**Oggetto:** [ID: 9295] Procedura di Valutazione di Impatto Ambientale (V.I.A.), ai sensi dell'art. 23 del D.Lgs. 152/2006, e s.m.i., relativa al progetto per la realizzazione del "Parco eolico Monte Pelao" costituito da 11 aerogeneratori per una potenza massima complessiva di 66 MW, sito nei Comuni di Borutta, Bonnanaro, Bessude e Siligo (SS) e delle opere di connessione alla RTN. Proponente: IVPC POWER 8 S.p.A. - Autorità Competente: Ministero dell'Ambiente e della Sicurezza Energetica (M.A.S.E.).  
**Trasmissione parere.**

**Oggetto:** [ID: 9295] Procedura di Valutazione di Impatto Ambientale (V.I.A.), ai sensi dell'art. 23 del D.Lgs. 152/2006, e s.m.i., relativa al progetto per la realizzazione del "Parco eolico Monte Pelao" costituito da 11 aerogeneratori per una potenza massima complessiva di 66 MW, sito nei Comuni di Borutta, Bonnanaro, Bessude e Siligo (SS) e delle opere di connessione alla RTN. Proponente: IVPC POWER 8 S.p.A. - Autorità Competente: Ministero dell'Ambiente e della Sicurezza Energetica (M.A.S.E.). Comunicazioni riguardanti la presenza di usi civici nei terreni interessati dal progetto - Osservazioni e richiesta integrazioni.

**Opere del Sistema Idrico Mult

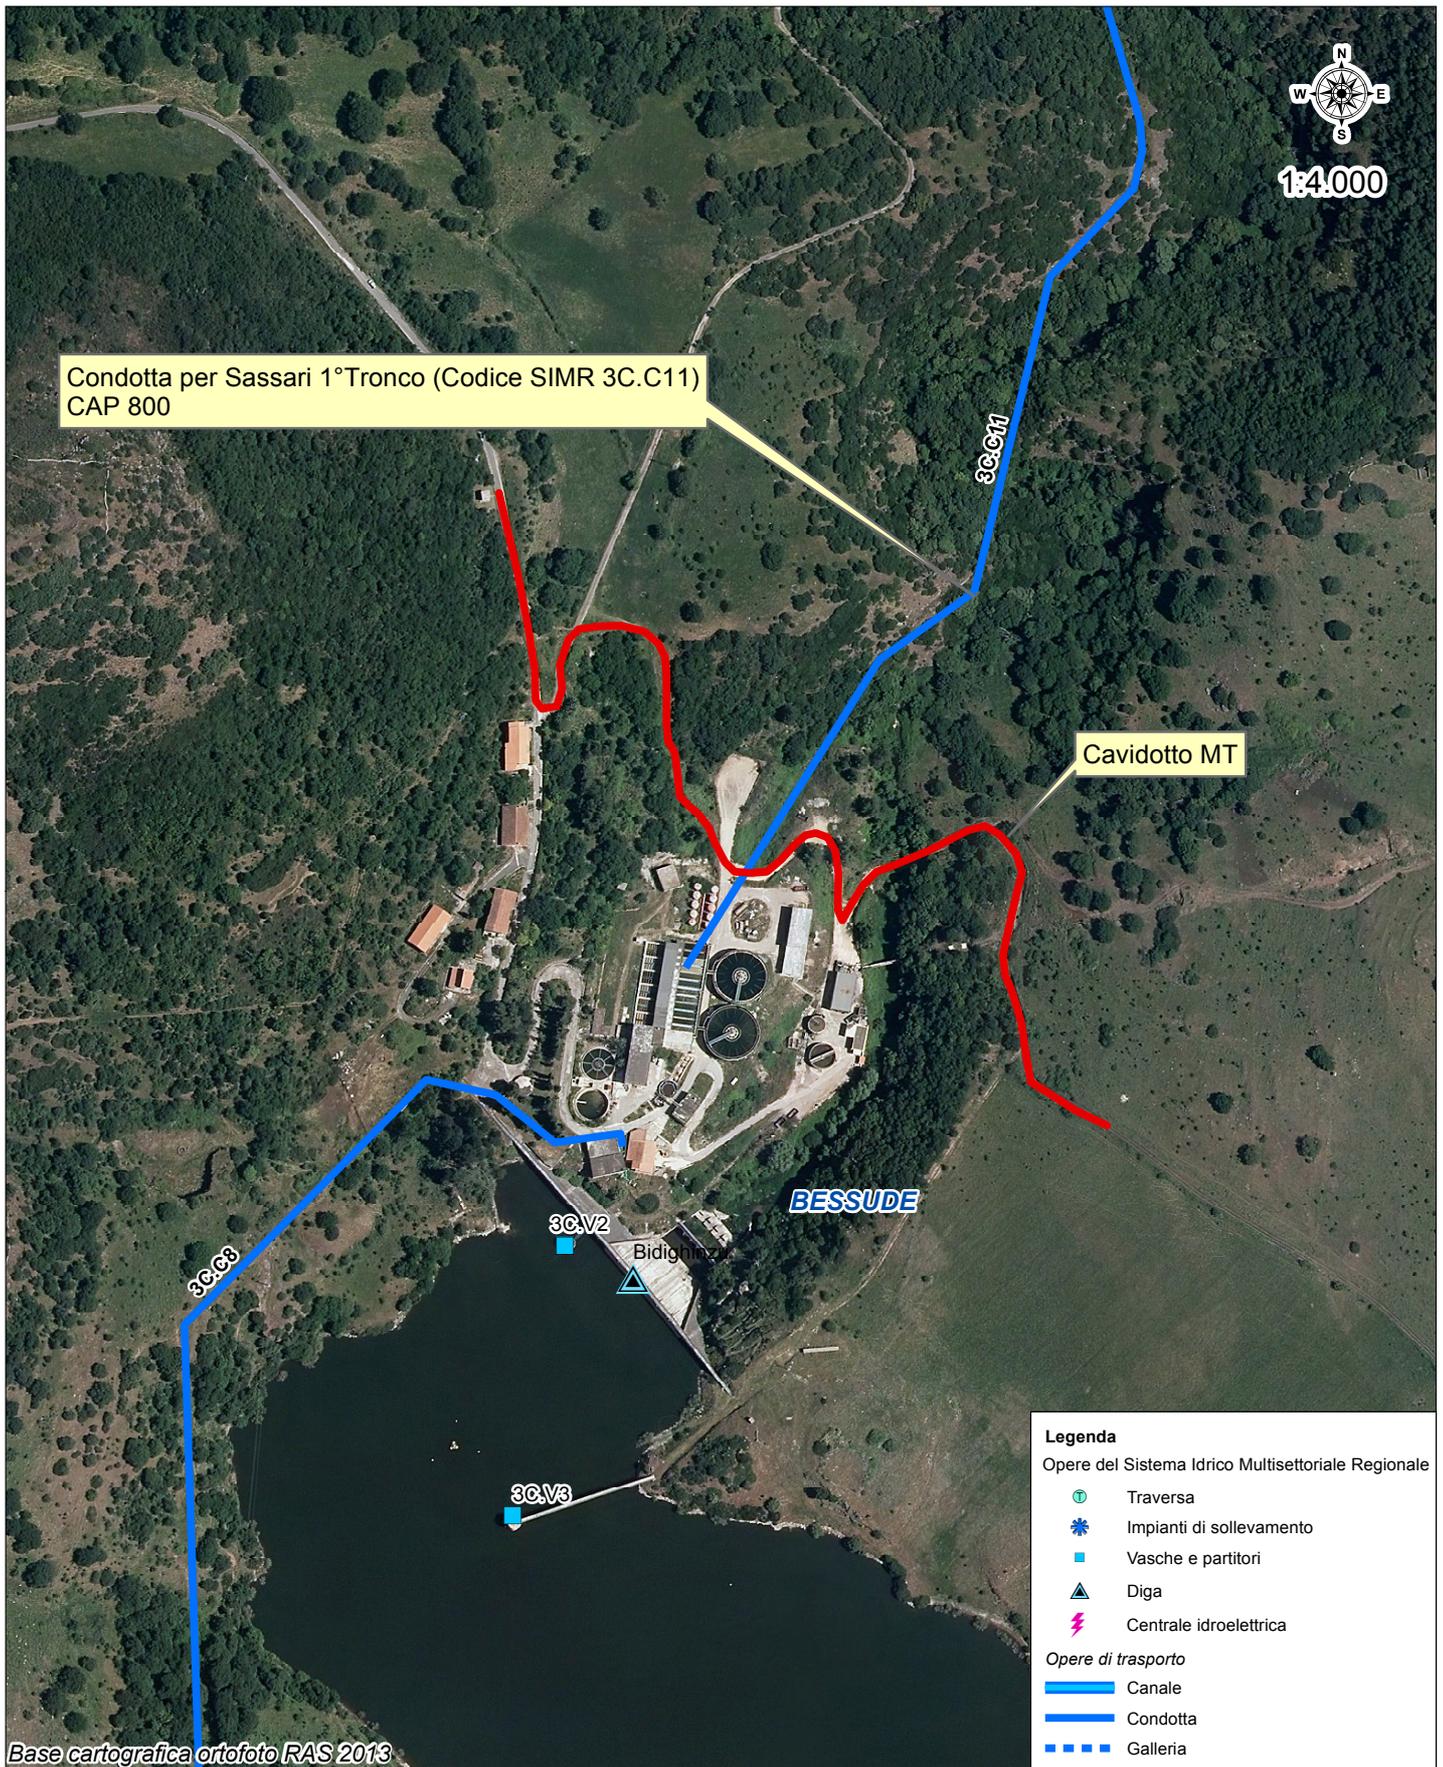
- **Condotta per Sassari 1° tronco (Codice SIMR 3C.C11)**  
**Materiale c.a.p. Dn800**  
*Interferenza cavidotto di collegamento MT*
- **Attraversamento area demaniale pertinenza diga Bidighinzu (Comune Bessude F8 mapp29)**

- a) l'interferenza tra cavidotto ed acquedotto dovrà essere risolta con la tecnica del sottopasso della condotta da parte del cavidotto con l'impiego di tecnologie "trenchless" ad **una distanza non inferiore a 1,50 m dalla generatrice inferiore della condotta** per un tratto di sviluppo non inferiore al diametro della condotta più due metri per ciascun lato.

Figura 1: Impianto in progetto e impianti in istruttoria – Area locale

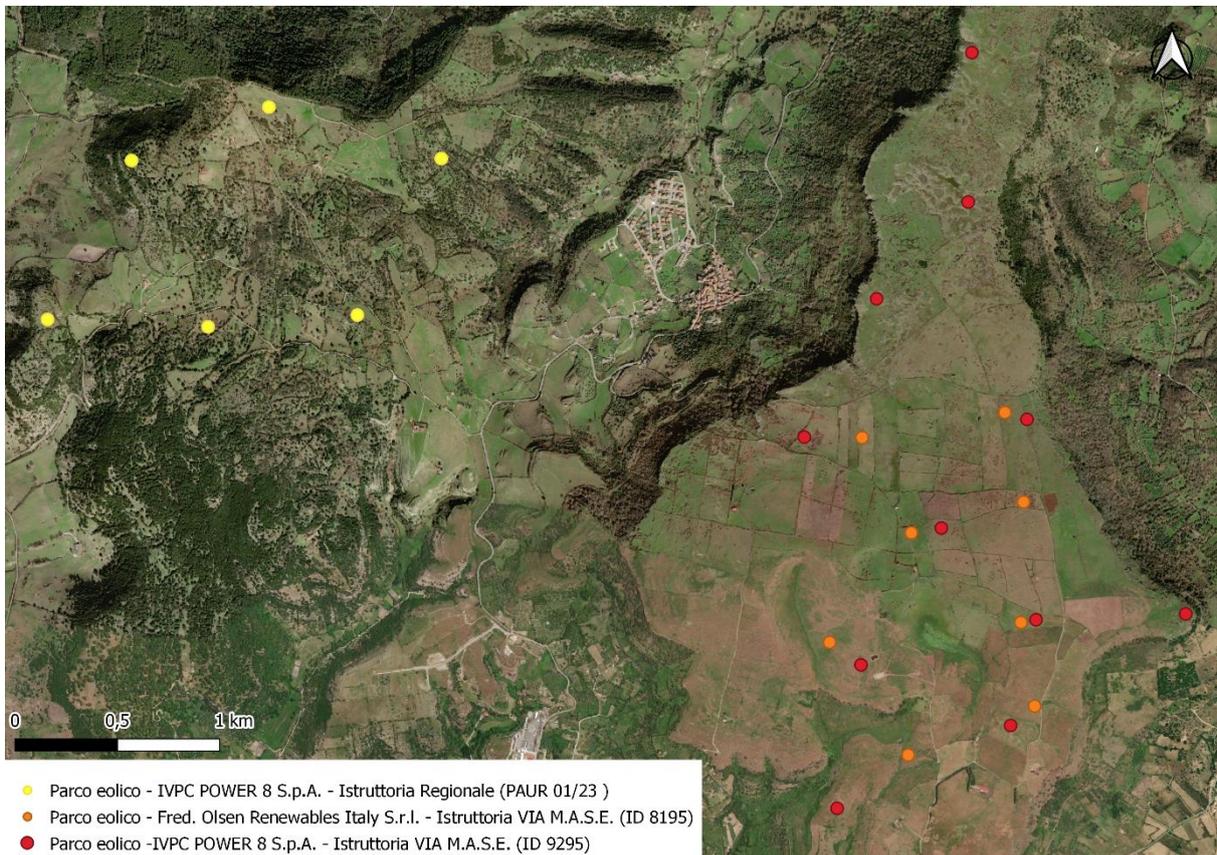
- Nelle medesime aree del progetto in istruttoria risulta già oggetto di identico iter di Valutazione di Impatto Ambientale presso il M.A.S.E. [ID: 8195], l'impianto eolico denominato "*Energia Monte Pizzinnu*", costituito da n. 8 turbine di potenza complessiva di 54,4 MW (Proponente: Fred. Olsen Renewables Italy S.r.l.).

Nel caso specifico, predetti requisiti risultano integralmente assolti (Distanza minima circa pari a 2 km, medesima impresa proponente, medesimo punto di connessione alla RTN in cabina primaria a Ittiri).

Figura 3: Impianto in progetto e impianti in istruttoria – Area vasta

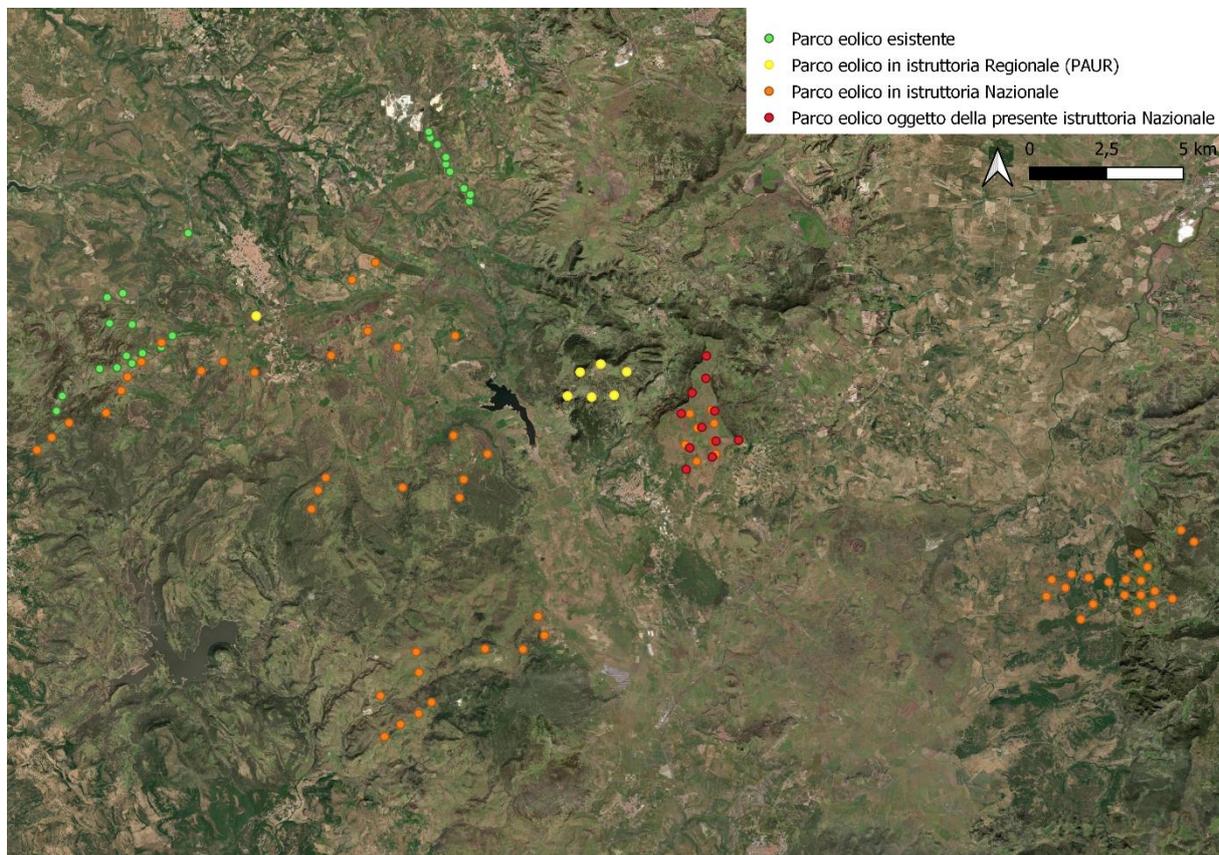
Al fine di valutare correttamente i possibili impatti dell'opera, è necessario che gli impatti cumulativi vengano valutati tenendo conto di tutti gli impianti esistenti ed in istruttoria, su tutte le componenti ambientali, in particolare Biodiversità (soprattutto avifauna e chiroterofauna) e Suolo. La valutazione andrà effettuata, oltre che sugli aerogeneratori, anche sul cumulo di tutti gli altri interventi previsti (elettrorodotti, cabine, strade) anche per una complessiva valutazione degli effetti sinergici di consumo di suolo, perdita di naturalità, impatti su specie arboree di pregio, ecc.

Figura 4: Layout d'impianto e Monumento Naturale (da Carta Geo-petrografica del vulcanismo plio-pleistocenico della Sardegna nord-occidentale, Beccaluva et al., 1979).

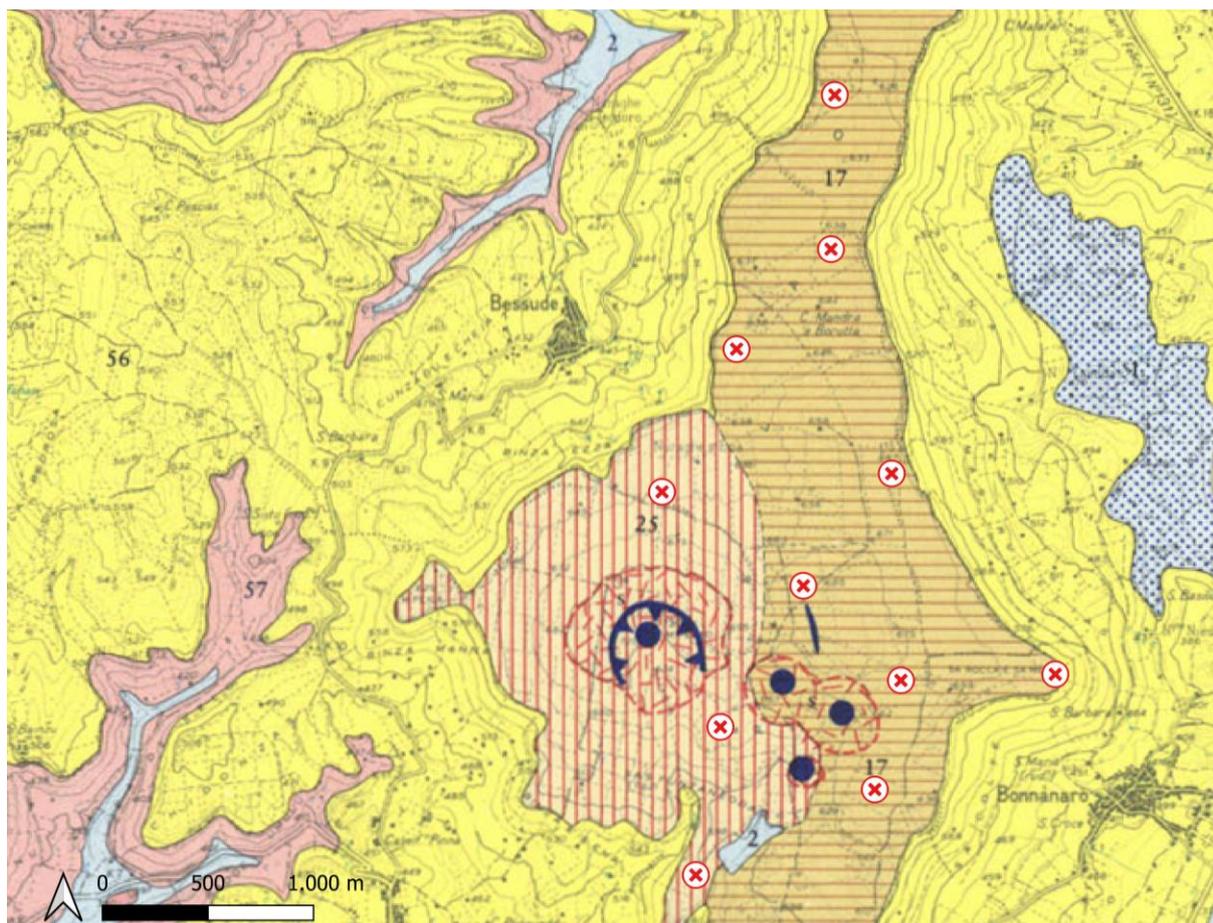
Dalla figura seguente emerge la parziale sovrapposizione tra le testimonianze delle attività vulcaniche, parte del Monumento Naturale, e le strade e i cavidotti di impianto. È possibile nello specifico evidenziare i centri di emissione (pallini blu) le cinte crateriche (linea blu con triangoli) e le aree con scorie (tratteggi rossi).
